INFORME DE DISEÑO INSTALACION DE MANEJO DE RELAVES (IMR)

COPRE PANAMA, S.A.

COBRE PANAMA PROJECT

Fecha	Rev.	Preparado por
25-Agosto-2020	00	N. Mather

Figura 2 – Sección Típica de la Presa Inicial Diseño con Relleno de Roca

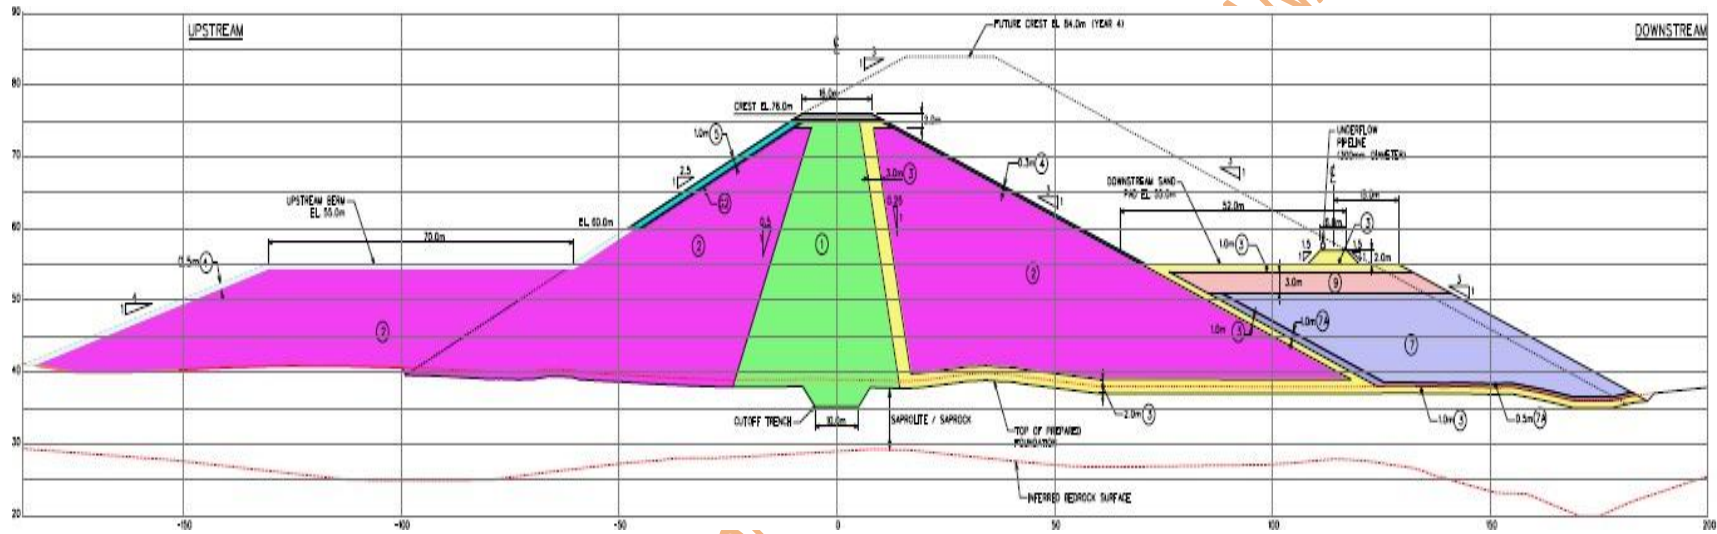
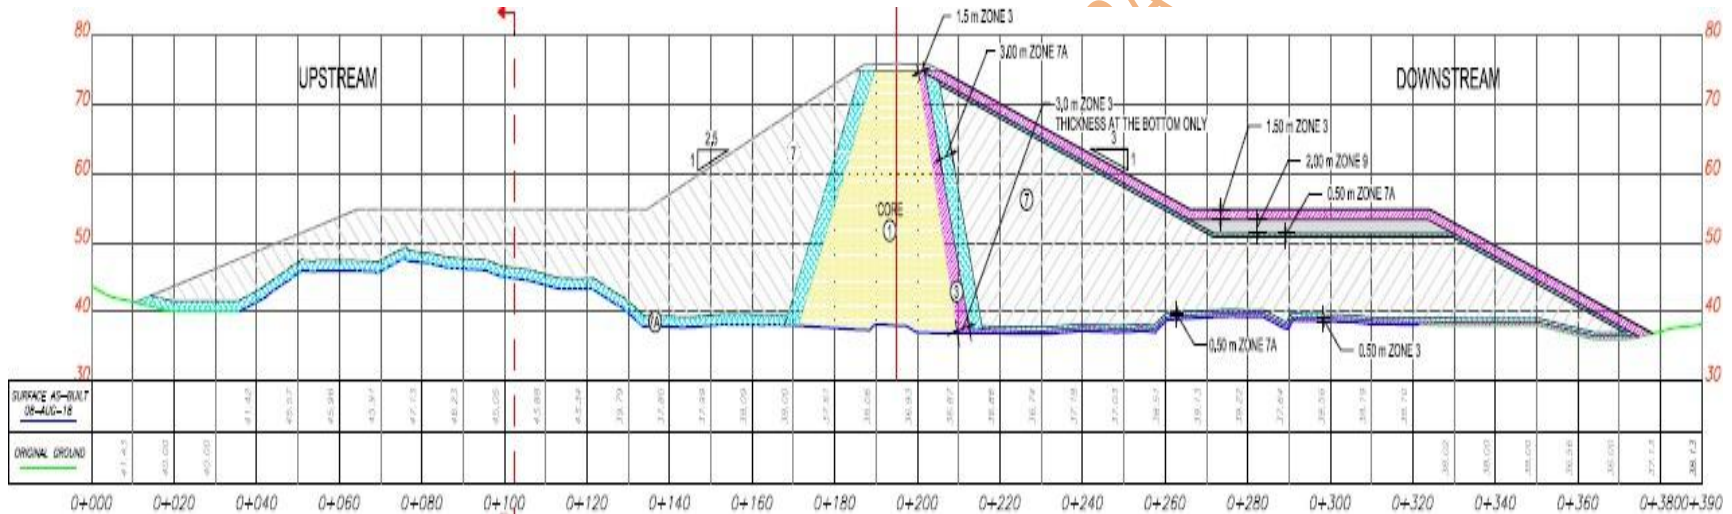
3. MOTIVACIÓN PARA EL CAMBIO DE DISEÑO

Tres factores clave motivaron el cambio de diseño de saprolítico a relleno de roca, como se detalla a continuación:

- Los contenidos de humedad natural de los materiales de préstamo saprolíticos eran significativamente mayores que el Contenido Óptimo de Humedad. Esto dificultó mucho alcanzar los requisitos de compactación y resistencia del diseño.
- Durante 2018, las condiciones climáticas fueron excepcionalmente húmedas con lluvias muy altas, lo que hizo que las obras de tierra fueran muy difíciles de completar.
- Disponibilidad del Material: Debido al desarrollo de canteras cercanas, la roca se volvió mucho más accesible.

4. BASE TÉCNICA PARA EL CAMBIO DE DISEÑO

La declaración de diseño original de JVP incluía una opción para construir un dique/presa con relleno de roca zonificado para proporcionar la contención requerida. Esta opción había sido evaluada por el equipo de JVP a solicitud de MPSA. El motivo inicial para esta revisión/estudio incluía el beneficio percibido de utilizar la fuente de roca de desecho disponible de manera inmediata, desarrollada durante la explotación de las áreas de la mina, como un enfoque potencialmente más seguro y menos complejo para la construcción y operación del dique.

El cambio del diseño saprolítico al relleno de roca fue revisado por el Diseñador de la Presa Final (KCB) y por el Ingeniero de Registro de la Presa Inicial (DECA), y ambas partes coincidieron en que el cambio de diseño era adecuado y ambas firmaron los planos de construcción emitidos.
